**Forum mondial de l'harmonisation
des Règlements concernant les véhicules**

128^e session

**Perception de la présence d'usagers de la route
vulnérables à proximité du véhicule :****Règlement ONU n° 46 (Dispositifs de vision indirecte)****Proposition de série 07 d'amendements au Règlement
ONU n° 46 (Dispositifs de vision indirecte)****Communication de l'expert de l'Allemagne au nom de l'équipe spéciale
du Règlement ONU n° 46***

Figure 1a

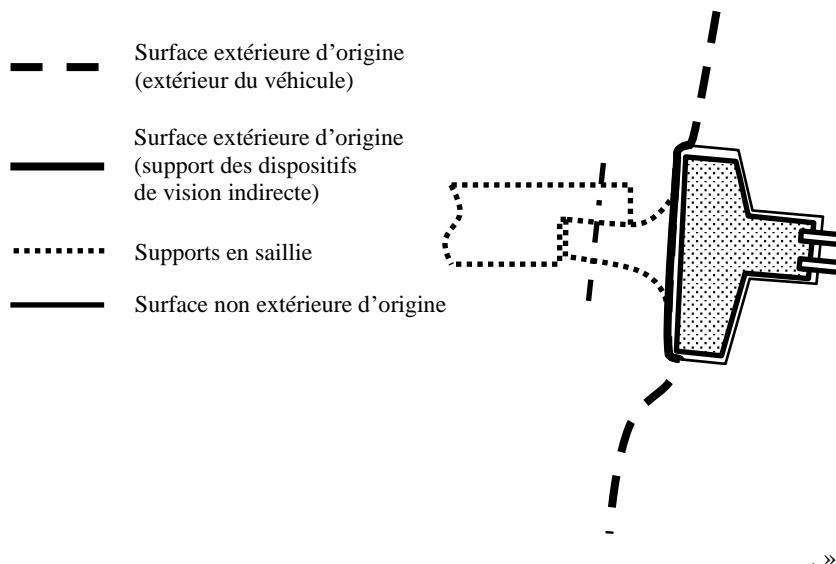
- « 2.7 Par "surface extérieure d'origine", on entend l'extérieur du véhicule, comprenant le capot du moteur, le couvercle du coffre, les portières, les ailes (**garde-boue**), le toit, les dispositifs d'éclairage et de signalisation lumineuse,

les éléments de renforcement apparents, **le support des dispositifs de vision indirecte** et les autres surfaces extérieures d'origine définies par le constructeur, à l'exclusion des supports en saillie pour les dispositifs de vision indirecte.

Les figures 1 deviennent les figures 1b et 1c.

8. Précisions concernant la surface extérieure d'origine : un dessin doit être ajouté pour expliciter la notion de « surface extérieure d'origine ». En outre, le libellé du paragraphe 6.1.1.6 doit être modifié par souci de clarté.

Figure 1b
Exemple pour la détermination de la dimension en fonction de l'écartement maximal

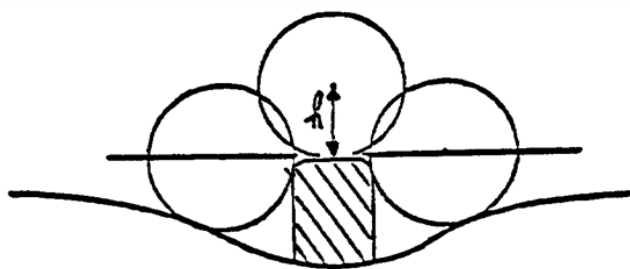
« 6.1.1.4.2 Si la dimension de la saillie d'un élément monté sur une surface non convexe ne peut pas être simplement mesurée, elle doit être déterminée en fonction de l'écartement maximal du centre d'une sphère de 100 mm de diamètre par rapport au plan nominal de la surface lorsque la sphère est déplacée au-dessus de l'élément tout en restant en contact avec celui-ci.

La figure 1b donne un exemple de l'utilisation de cette méthode.

10. Renvoi erroné : au paragraphe 15.2.1.1.3, un renvoi a été corrigé.
 11. Correction de la numérotation des figures : dans la version actuelle, deux figures différentes portent le numéro 1. La figure qui a été ajoutée devient la figure 1a et les anciennes figures 1 deviennent les figures 1b et 1c.
-

Figure 1b

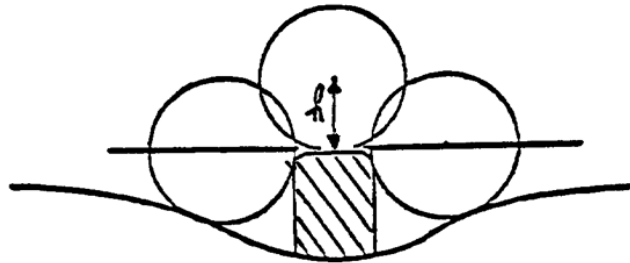
- « 6.2.2.1.2.2 Si la dimension de la saillie d'un élément monté sur une surface non convexe ne peut pas être simplement mesurée, elle doit être déterminée en fonction de l'écartement maximal du centre d'une sphère de 100 mm de diamètre par rapport au plan nominal de la surface lorsque la sphère est déplacée au-dessus de l'élément tout en restant en contact avec celui-ci.

La figure 1b donne un exemple de l'utilisation de cette méthode.

Figure 1c

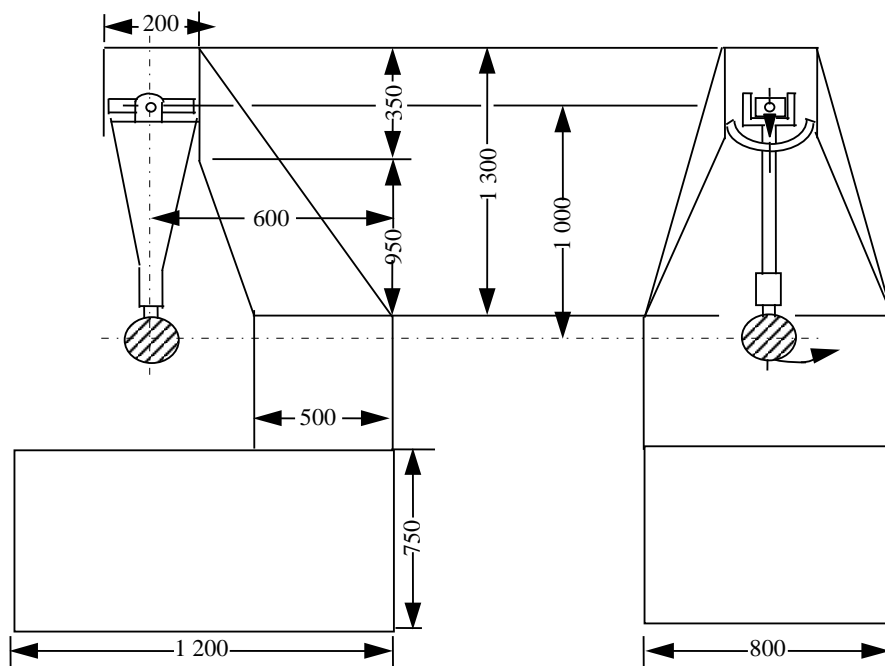
La figure 1c ci-après donne les dimensions de l'installation d'essai (en mm) et décrit la configuration :

Un numéro d'homologation pour deux classes

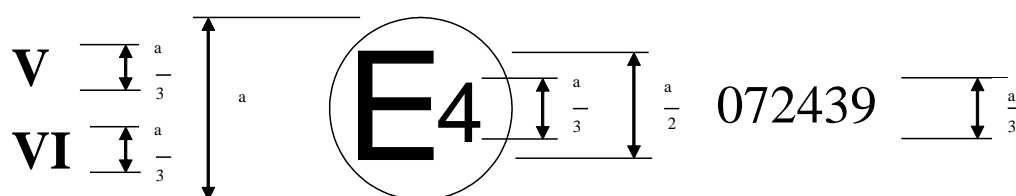
La marque d'homologation ci-dessus, apposée sur un dispositif de vision indirecte, indique qu'il s'agit d'une combinaison de dispositif de vision à proximité (classe V) et de dispositif de vision vers l'avant (classe VI), qui a été homologuée aux Pays-Bas (E 4) au titre du Règlement ONU n° 46 et sous le numéro d'homologation 072439. Les deux premiers chiffres du numéro d'homologation signifient que le Règlement ONU n° 46 comprenait déjà la série 07 d'amendements lorsque l'homologation a été accordée.

3. Marques d'homologation : l'équipe spéciale a décidé de rendre possible l'homologation de dispositifs permettant l'affichage de plus d'un champ de vision sous un seul numéro d'homologation. En outre, il doit être possible de combiner, s'il y a lieu, les marques des dispositifs de vision indirecte avec celles prévues dans d'autres Règlements ONU, par exemple, dans le Règlement ONU n° 10 sur la compatibilité électromagnétique.

Marque d'homologation combinée pour une homologation accordée au titre des Règlements ONU n^{os} 46 et 10

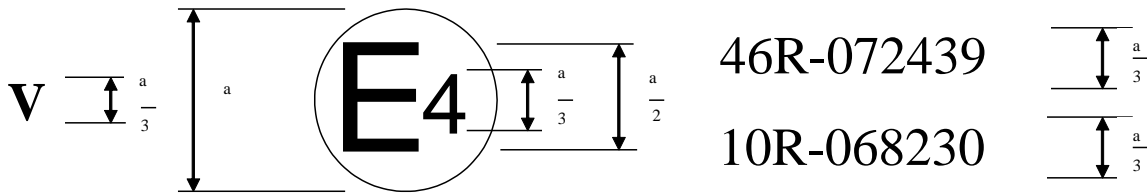
La marque d'homologation ci-dessus, apposée sur un dispositif de vision indirecte, indique qu'il s'agit d'un dispositif de vision à proximité de la classe V, qui a été homologué aux Pays-Bas (E 4) au titre du Règlement ONU n^o 46, sous le numéro d'homologation 072439, et du Règlement ONU n^o 10, sous le numéro d'homologation 068230. Les deux premiers chiffres du numéro d'homologation signifient que lorsque l'homologation a été accordée, les Règlements ONU n^{os} 46 et 10 comprenaient déjà la série 07 et la série 06 d'amendements, respectivement.

Marque d'homologation combinée pour une homologation accordée au titre des Règlements ONU n^{os} 46 (un numéro pour deux classes) et 10

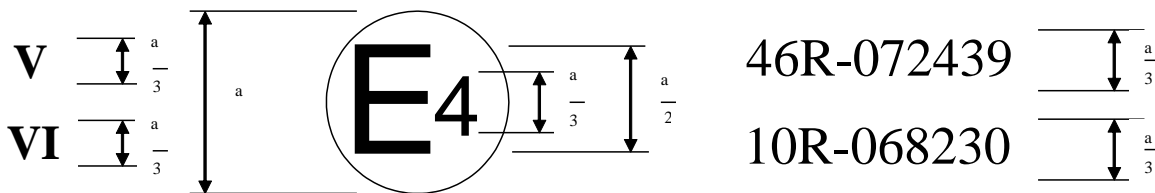
La marque d'homologation ci-dessus, apposée sur un dispositif de vision indirecte, indique qu'il s'agit d'une combinaison de dispositif de vision à proximité (classe V) et de dispositif de vision vers l'avant (classe VI), qui a été homologuée aux Pays-Bas (E 4) au titre du Règlement ONU n^o 46, sous le numéro d'homologation 07243946, et du Règlement ONU n^o 10, sous le numéro d'homologation 068230. Les deux premiers chiffres du numéro d'homologation signifient que lorsque l'homologation a été accordée, les Règlements ONU n^{os} 46 et 10 comprenaient déjà la série 07 et la série 06 d'amendements, respectivement.
